質 問 回 答 書(1回目)

令和7年10月6日

工 事 名 : R7徳土 鳴門総合運動公園 鳴・撫養立岩 野球場スコアボード改修工事
 路線名等 : 鳴門総合運動公園
 工事箇所 : 鳴門市撫養町立岩

別紙資料①

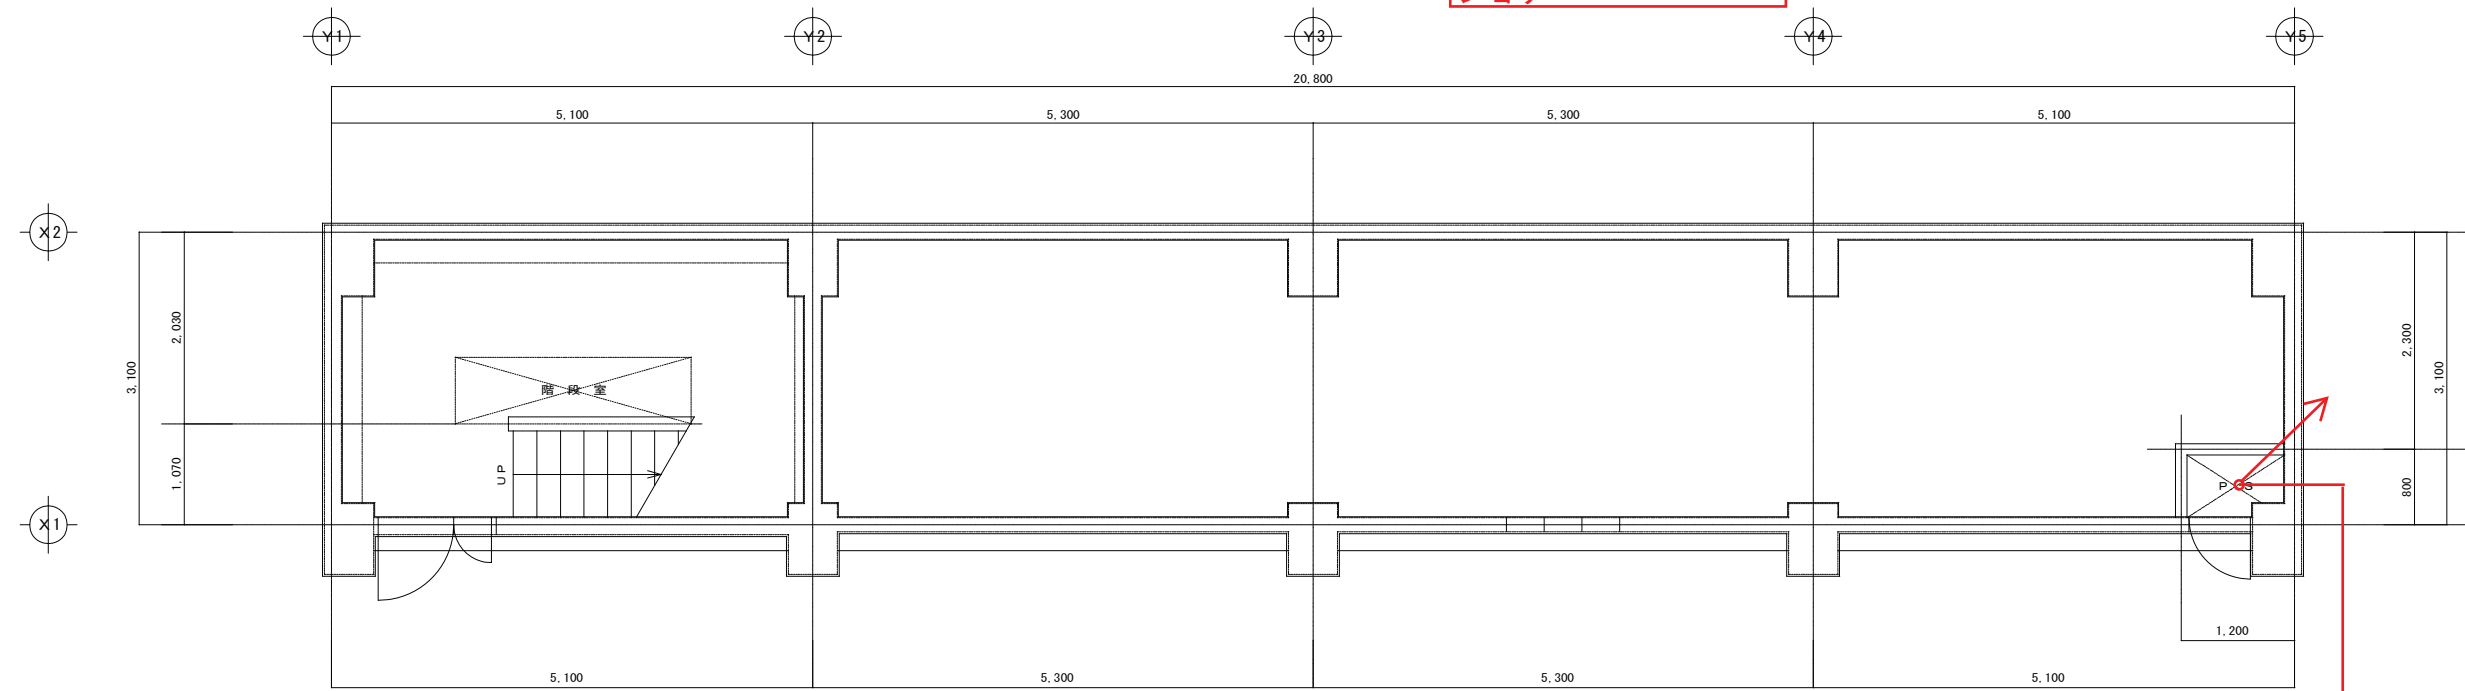
番号	質 問 事 項	回 答
1	従来のスコアボードシステムのメーカー名をお教えてください。	東芝ライテック株式会社製です。
2	太陽光発電設備の配線ルートについて、スコアボード棟内のパワーコンディショナー用配線ルートが不明です。他に資料等があれば、ご明示頂けますか。(図面E-009)	別紙資料①のとおりです。
3	太陽光発電設備のディスプレイ表示装置の取付位置について、ディスプレイ表示装置取付位置に建築工事で設置予定の総合案内表示があります。取付位置は確保されているのでしょうか。それと、露出壁取付でよろしかったでしょうか。(図面E-020)	貴見のとおりです。
4	大型映像装置設備の新設配線について、操作室の架からスコアボード棟内受信制御装置までの光ケーブル配線のみ数量表に表記があります。それ以外の機器間配線工事は別途工事としての認識でよろしかったでしょうか。(図面E-150,E-167～E-170)	本工事での実施を見込んでいます。 設計書(金抜き)の「機器間配線工事」に含まれています。
5	大型映像装置設備の撤去工事について、既設制御盤・配管・配線の撤去工事が設計図及び数量表に表記がありません。別途工事という認識でよろしかったでしょうか。	本工事での撤去を見込んでいます。 設計書(金抜き)の「既設機器撤去工事」に含まれています。
6	大型映像装置設備の設置位置について、表示電源装置・受信制御装置の設置位置がわかる図面がありません。ご明示頂けますか。	別紙資料②のとおりです。
7	大型映像装置設備の冷却設備工事について、スコアボード棟内に映像装置用の冷却設備が必要かと考えます。別途工事にて冷却設備等の工事の予定はございますか。	冷却設備の設置は予定していません。協議により必要となった場合には、設計変更の対象とします。
8	サブスコアボードの取付について、サブスコアボードは高重量ですが、天井面のコンクリートにあと施工アンカーでの取付と考えて宜しいでしょうか。(図面E-163～E-166)	埋め込みアンカーでの施工を想定しています。

太陽光パワーコンディショナー

屋外ハンドホールへ
